Modulo per la presentazione delle osservazioni per i piani/programmi/progetti sottoposti a procedimenti di valutazione ambientale di competenza statale

ID: Codice procedura (ID_VIP/ID_MATTM) 10066

Progetto per la realizzazione di un impianto per la produzione di energia mediante lo sfruttamento del vento nel territorio comunale di Tuscania e Viterbo (VT). Potenza nominale 129,6 MW. Codice pratica MYTERNA n. 202300259

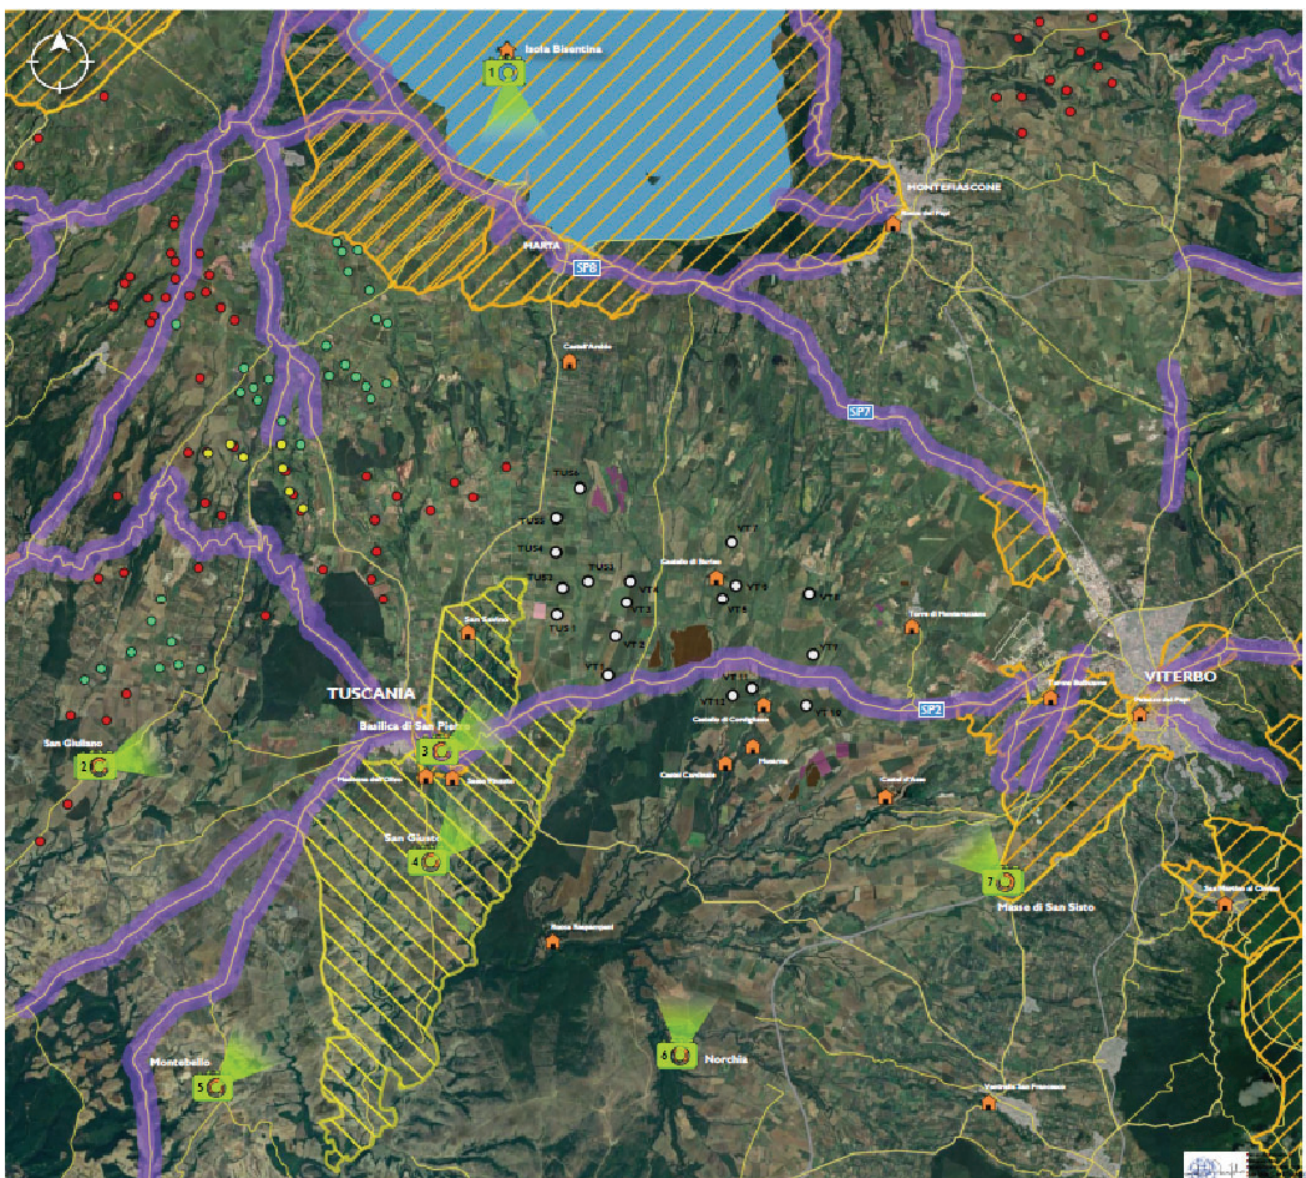
La "mappa" elaborata dall'Associazione "Amici della Terra" offre un'idea efficace e molto concreta della saturazione da impianti FER nella provincia di Viterbo ed in particolare intorno al lago di Bolsena dove si verrebbe ad insediare anche l'impianto eolico "Tuscania -Viterbo" (indicato in figura con TUS da 01 a 06 e VT da 01 a 12.)

L'impianto eolico industriale con 18 aerogeneratori (6 nel Comune di Tuscania da TUS 01 a TUS 06 e 12 nel Comune di Viterbo da VT 01 a VT 12, alti 236 m e larghi 172 m) come si vede dall'immagine si viene quasi a sovrapporre all'altro impianto eolico industriale denominato "Viterbo-Montefiascone" composto da 16 aerogeneratori dalle notevoli dimensioni (200 m x 170 m).

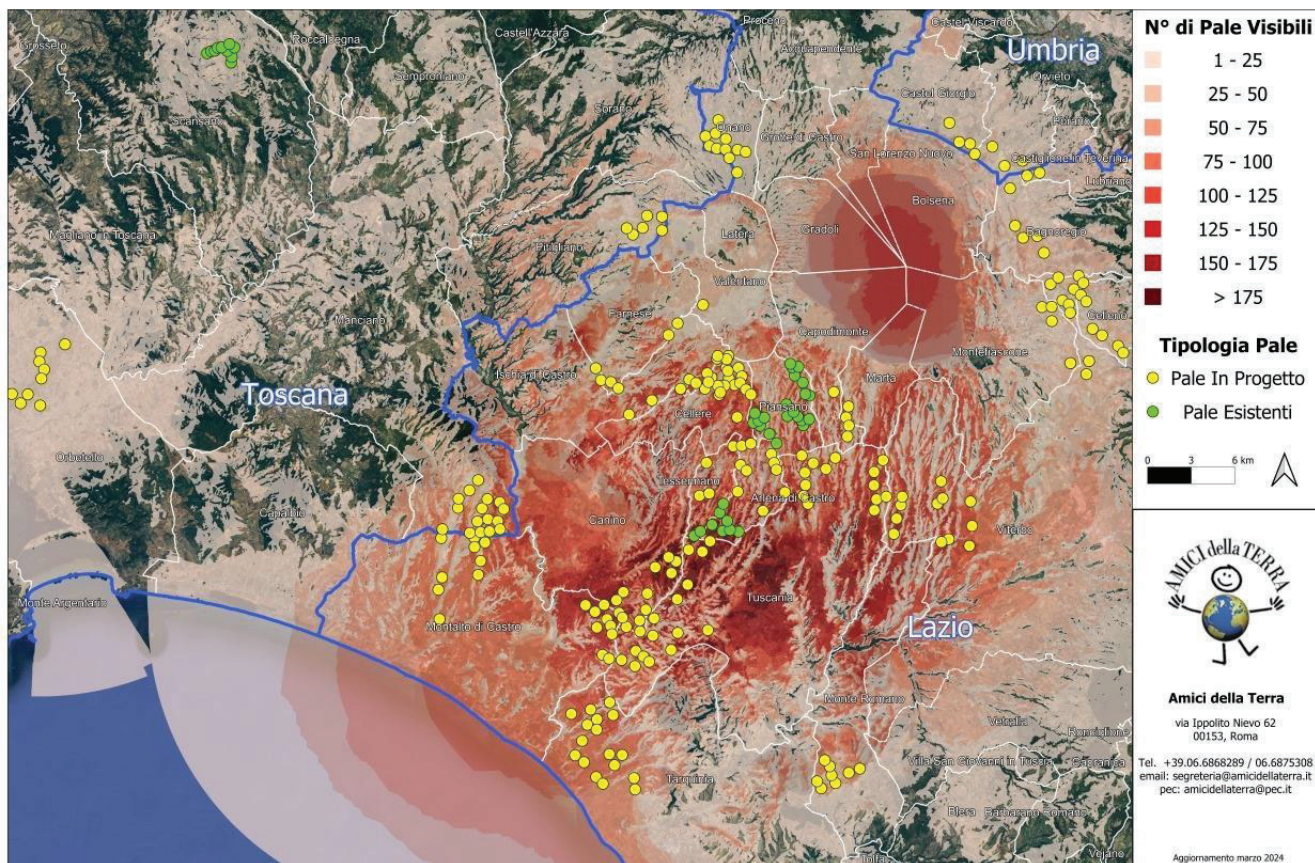
Per queste ragioni esso presenta delle incompatibilità con vari sistemi di paesaggio presenti nella zona, e in particolare con il paesaggio agrario di valore che interessa buona parte del territorio in cui si inserirebbe l'impianto con gli aerogeneratori e il paesaggio di particolare valore dove insisterebbero le opere pertinenti dell'impianto. Inoltre come vedremo la zona in cui si inserirebbe l'impianto è in parte vincolata ai sensi dell'art. 136 del CBC per il suo notevole pregio paesaggistico come dimostra anche la seguente mappa prodotta dalla proponente.

Mappa del documento WON017_ES_9_5_2_2. La mappa mette in evidenza le zone paesaggistiche di notevole interesse pubblico ex art 136 del Lago di Bolsena e della città di Viterbo e la zona archeologica del Comune di Tuscania in mezzo alle quali si verrebbe a trovare l'impianto eolico industriale in cumulo con una sola parte di altri impianti FER.

(Quadro d’unione)

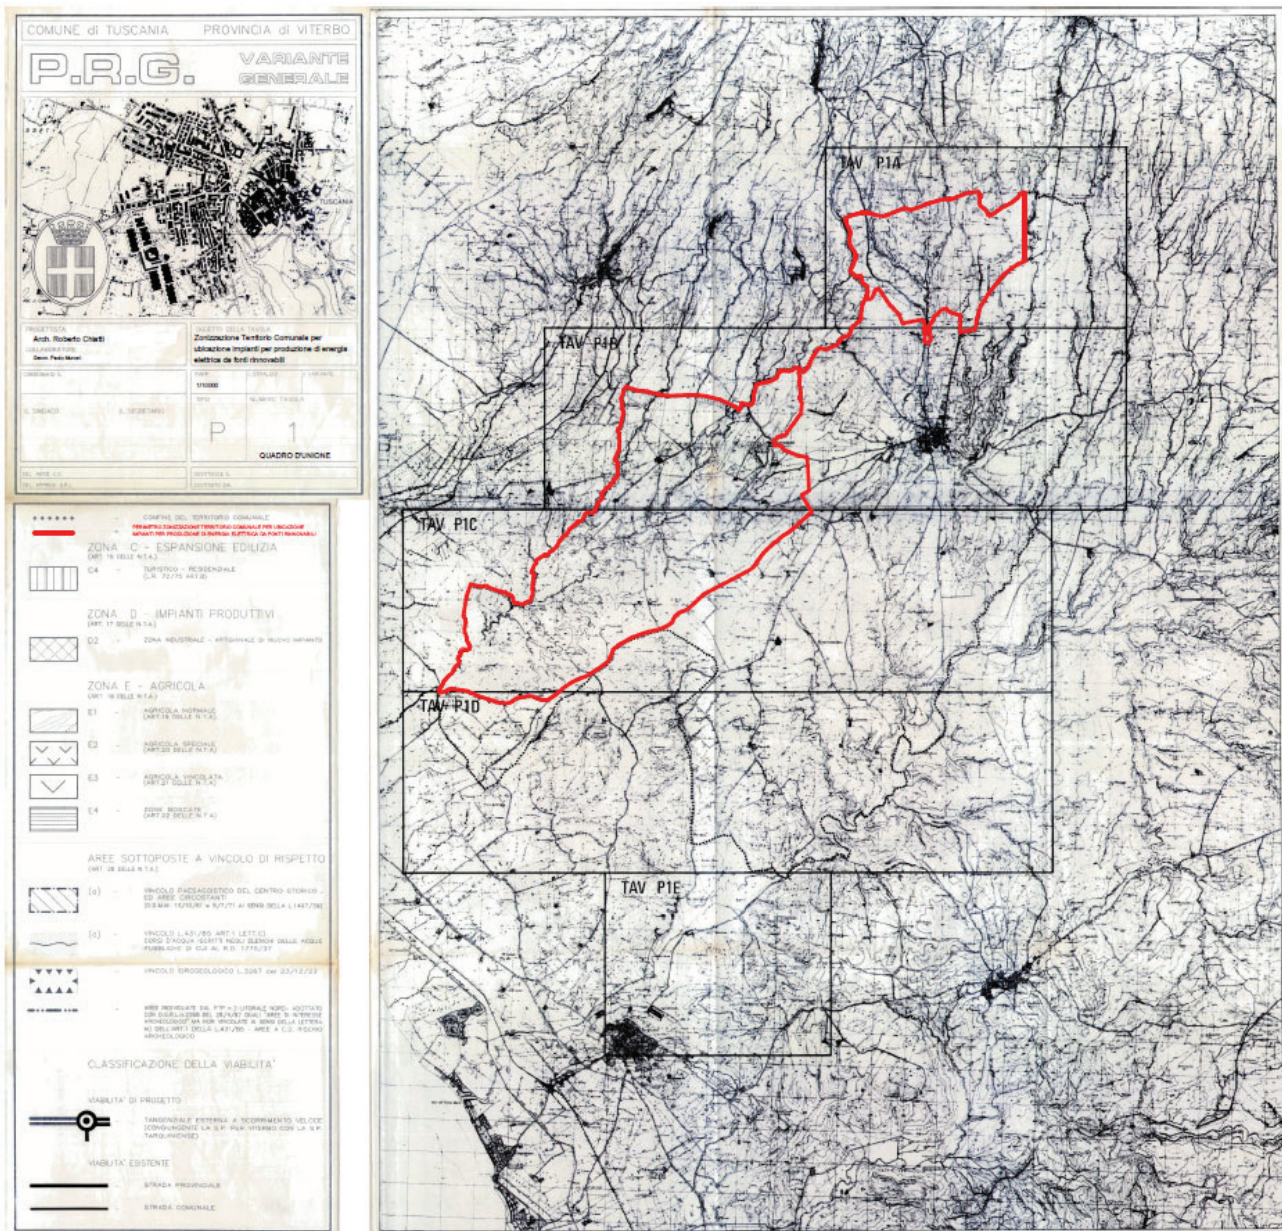
Il progetto eolico in oggetto **NON** ricade in aree **INDICATE IDONEE DALLA DELIBERA COMUNALE**, aree dove possono essere realizzati impianti per la produzione di energia elettrica da fonti rinnovabili. Dalla zonizzazione allegata in delibera si può rilevare con facile evidenza che la collocazione di n° 6 pale eoliche dell'impianto (denominate TUS1, TUS2, TUS3, TUS4, TUS5, TUS6) **ricade sul territorio comunale di Tuscania in area NON IDONEA secondo delibera.**

(VEDERE MAPPA di VARIANTE GENERALE AL PRG nella pagina seguente)

Figura 1. Stralcio carta "Natura 2000" dal sito del ministero Ambiente che illustra la parte della Rete Natura 2000. Le zone con linee in blu sono le ZPS che comprendono le ZSC (parti con linee rosse). Simbolo dell'area in cui è ubicato l'impianto industriale "Tuscania - Viterbo".

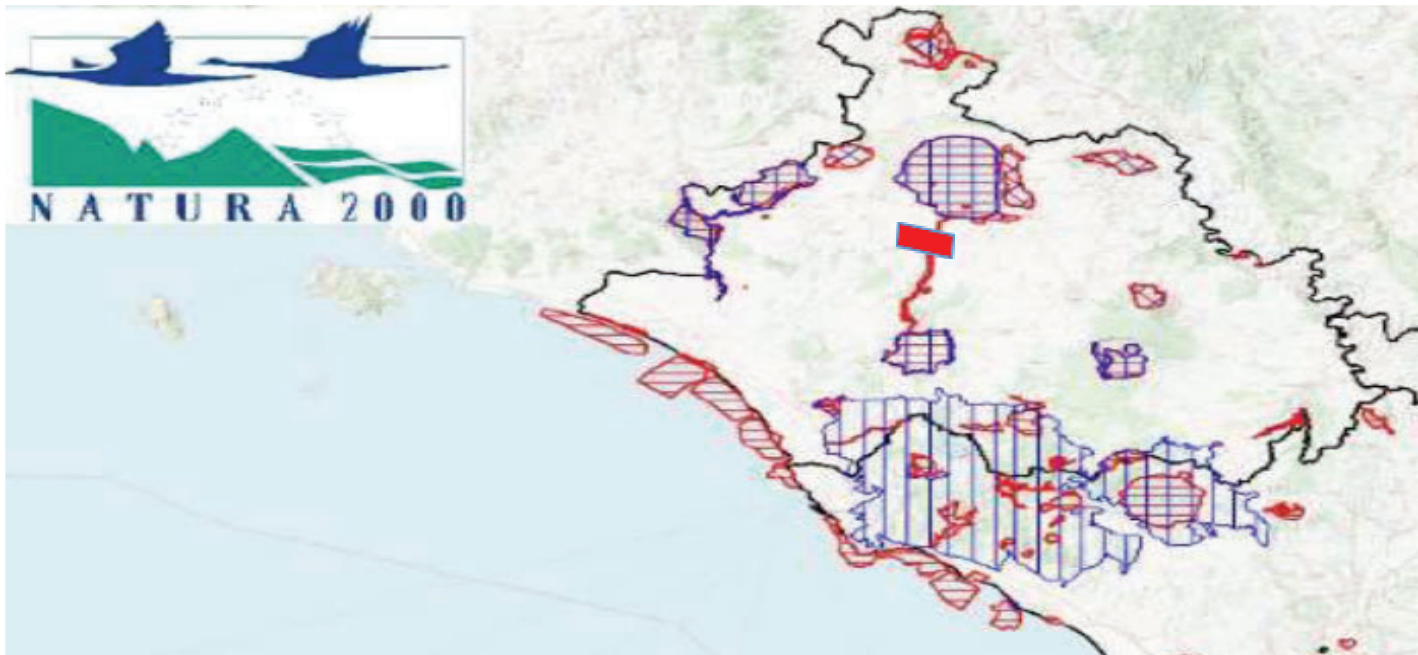
Nel caso dell'impianto eolico in oggetto l'area di intervento ancorchè formalmente esterna alla rete Natura 2000 viene a localizzarsi in diversi punti a distanze notevolmente ridotte rispetto a siti della Rete Natura 2000.

Appare contestabile l'affermazione nello studio ES.10.1 (Valutazione di Incidenza, pag. 35) Secondo cui l'intervento in oggetto non interferisce con aree vincolate in quanto gli aerogeneratori non rientrano in nessuna zona destinata a Sito d'Importanza Comunitaria (SIC), a Zone a Protezione Speciale (ZPS), ai sensi della Direttiva 79/409 CEE, e Important Bird Areas (IBA). Dalle planimetrie riportate nello studio appare infatti che un numero consistente degli aerogeneratori facenti parte dell'impianto si trovino a distanze veramente minime, addirittura poche centinaia di metri dalla ZSC IT6010020 - Fiume Marta, e comunque per le sue dimensioni ed estensione, il progetto viene a configurarsi come vera e propria barriera fra zone di protezione ed in particolare molto importanti per l'avifauna. L'assenza formale di core areas non significa infatti che non esista una rete di interrelazioni ecologiche tra queste zone e siti Natura 2000 più o meno vicine.

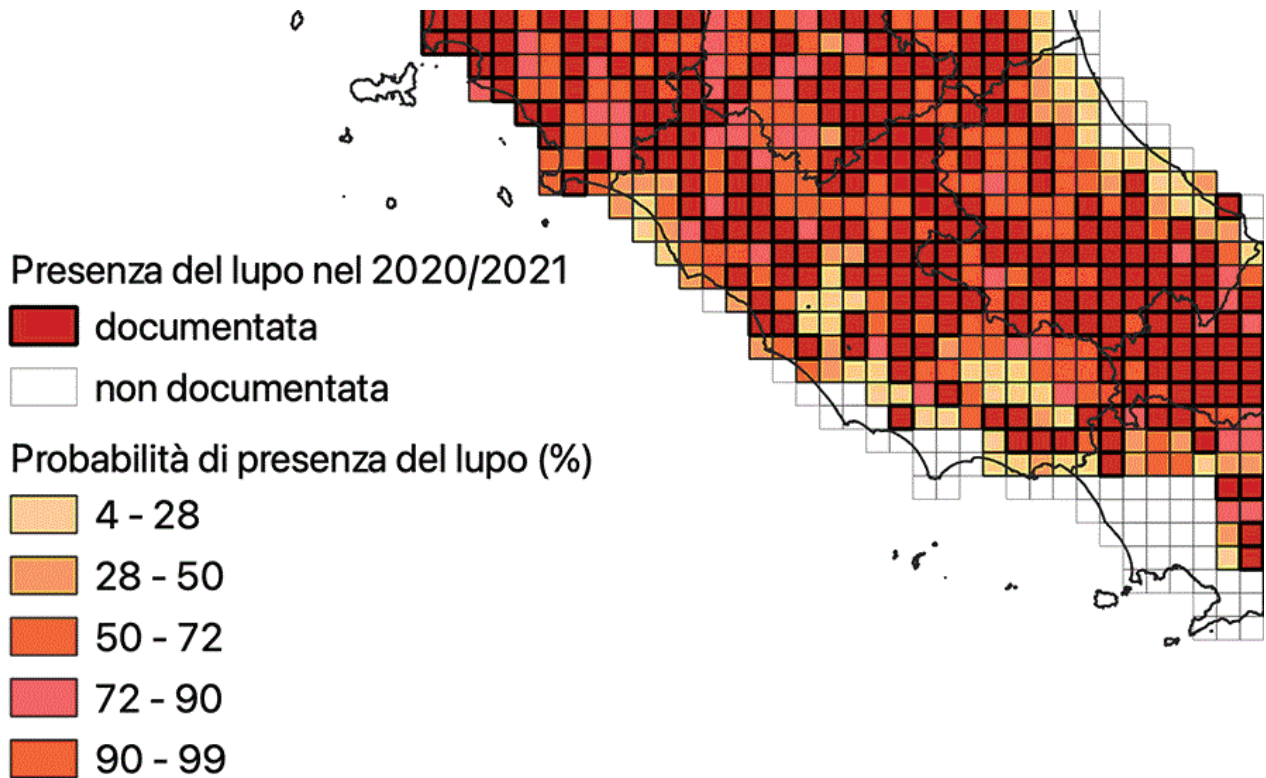
Una grave e sostanziale sottostima degli effetti di impatto/interferenza con le reti e le connessioni ecologiche tra i Siti Natura 2000 si evince anche dalla affermazione

“La sovrapposizione delle opere di progetto sulla cartografia della Rete Ecologica Regionale (cfr. ES.10.7 Carta delle connessioni ecologiche) non evidenzia interferenze significative tra queste e le aree centrali, ovvero gli ambiti di connessione, della RER” (pag 58). nonché dall'analisi della citata mappa di dettaglio delle connessioni ecologiche (Documento ES 10.7) dove l'analisi delle connessioni ecologiche è limitata allo stretto spazio limitrofo all'area dell'impianto escludendo aree importantissime come le ZPS del Lago di Bolsena e isole Bisentina e Martana e l'area importantissima a livello regionale del comprensorio Tolfetano-Cerite- Manziate, tra le quali l'impianto verrebbe a collocarsi.
